原子力災害対策指針改定に関する質問および関連情報

1歳児甲状腺等価線量計算値の比較

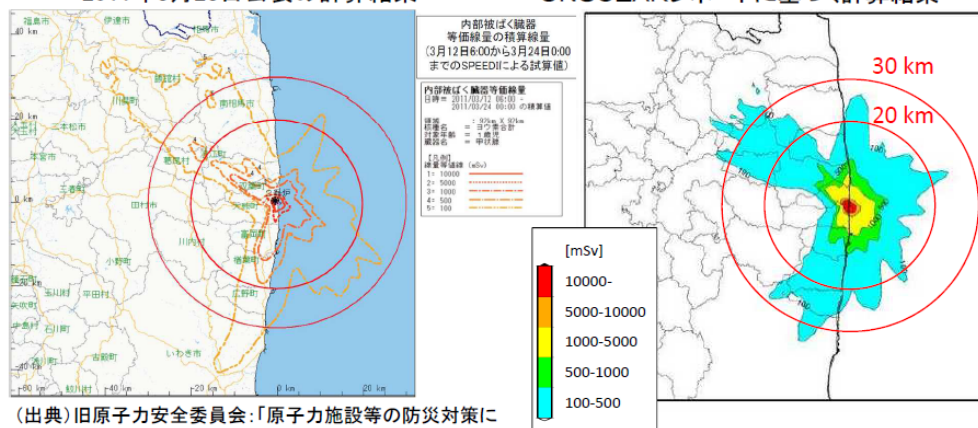
IAEAの安定ヨウ素剤の服用の基準は 50mSv/週。
IAEA を活用すれば、少なくとも北西方向への広がり、いわき方面への広がりが、把握できたはず。

違いの特徴: 今回の計算では、等値線の範囲は狭まっている。主要因として、3月15日の¹³¹Iの放出率の最高値が低下したこと、呼吸率を現実的な値に変更したこと等が考えられる。

注) 上記の積算線量は、24時間屋外にいた場合を仮定している。日常的な生活のパターンとして、屋外8時間、屋内16時間を仮定すると、現実的な積算線量は、24時間屋外の場合の半分(8時間+16時間×1/4=12時間)となる。したがって、上図の100mSvのラインが現実的な積算線量50mSvのものに相当すると考える(上記出典より転記)。

(原子力規制委員会資料をもとに、美浜の会作成)

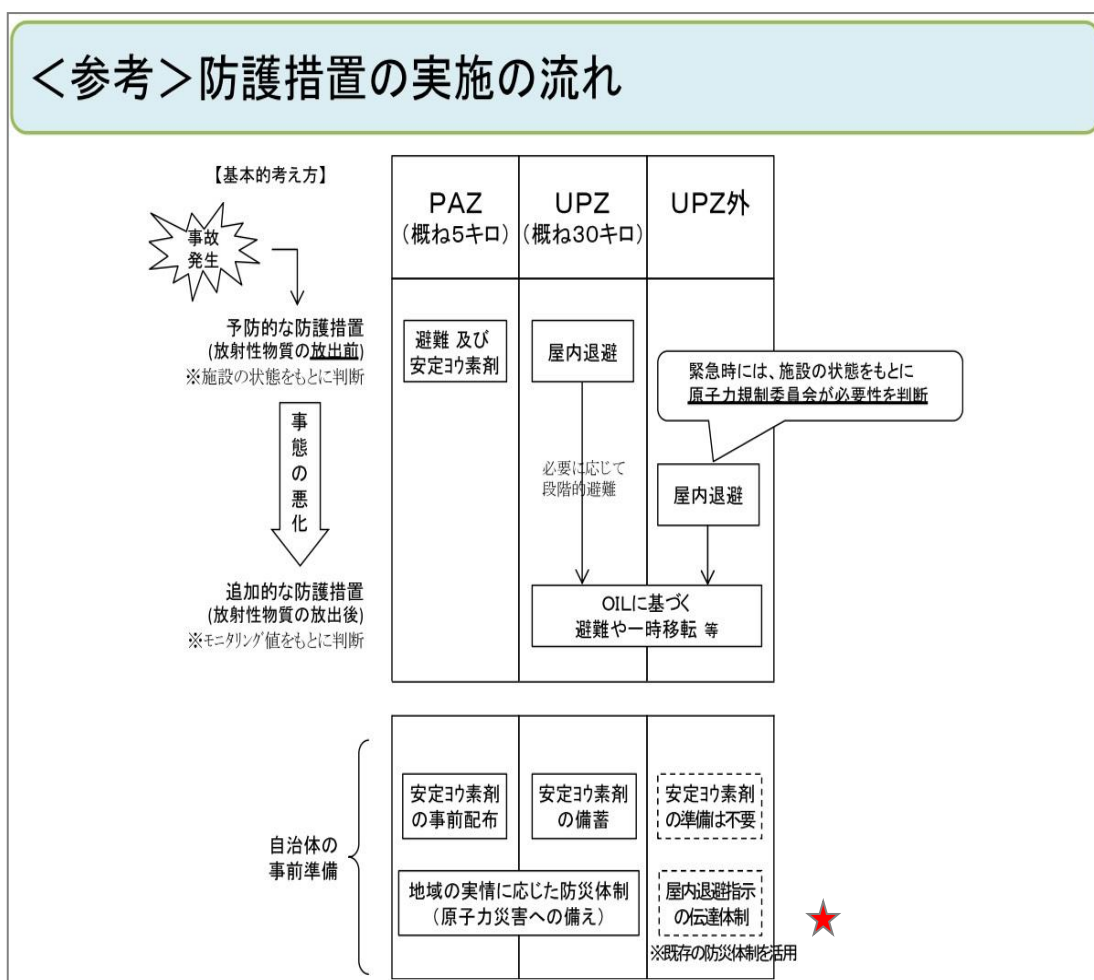
- ・ P P A の概念は削除
- ・ 追加されたのは「屋内退避」のみ
- ・ 「安定ヨウ素剤」については削除

篠山 被ばく最大167ミリシーベルト

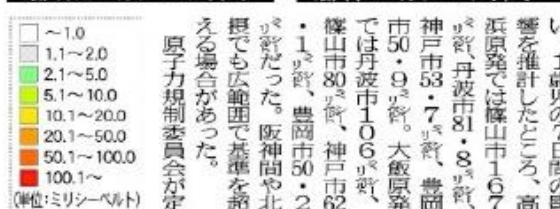
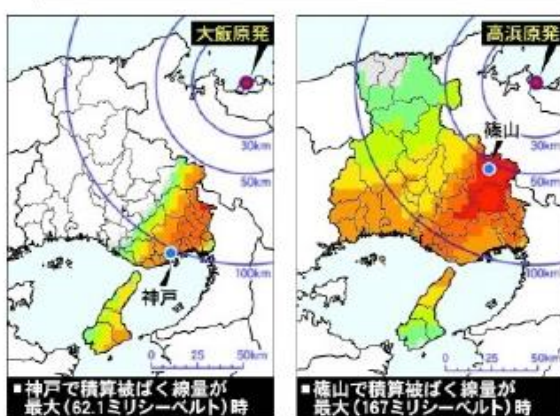
兵庫県は、福井・京都北部の避難先となってるが、兵庫県が実施したシミュレーションでは、約100km離れた避難先でも高い被ばく予測が出ている。高浜町の住民が避難する兵庫県三田市では、甲状腺の等価線量が134.9ミリシーベルト、京都北部の舞鶴市民が避難する神戸市でも60.4ミリシーベルトとなっており、IAEAの安定ヨウ素剤服用基準50ミリシーベルトを超えている。30km圏外の篠山市は、独自に安定ヨウ素剤の事前配布を決めている。

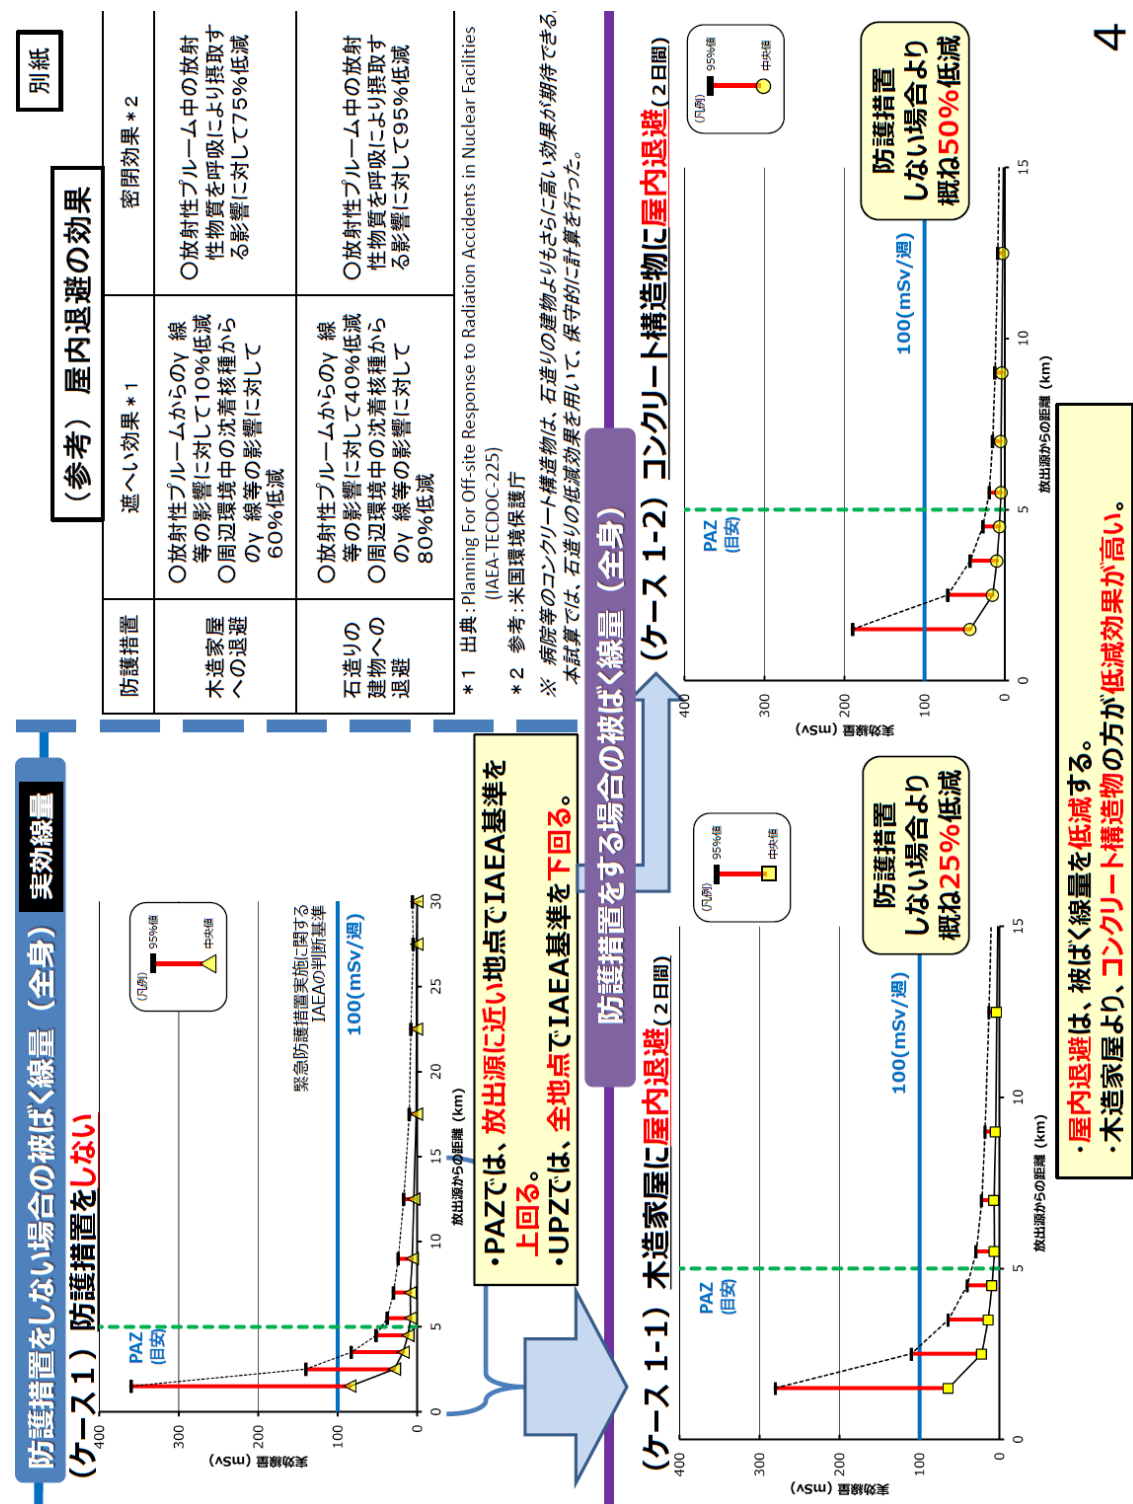
原子力規制委員会によるシミュレーション（平成26年5月28日）により、屋内退避をすれば、概ねIAEA基準をクリアできることを示そうとしている（次ページ図）。
前提条件として、環境への放射性物質の放出割合としては、「セシウム137の環境への放出量が100

テラベクレルとなるように求めた係数を、NUREG-1465 から得られた各核種グループ（ヨウ素類等）の格納容器への放出割合に乗算して算出。ただし、希ガス類については、全量が放出されると仮定」としている。すなわち、セシウム 137 の放出量は、福島原発事故の規模の 100 分の 1 以下という前提。

＜追加質問＞なぜ、このように甘い想定で、シミュレーションを行ったのか？⇒2012 年 12 月の原子力規制庁拡散シミュレーションのときは、福島第一原発 1～3 号機の 3 基分の総放出量、（もしくは発電所の出力比に応じた放射性物質質量）が一度に放出したという仮定であった。
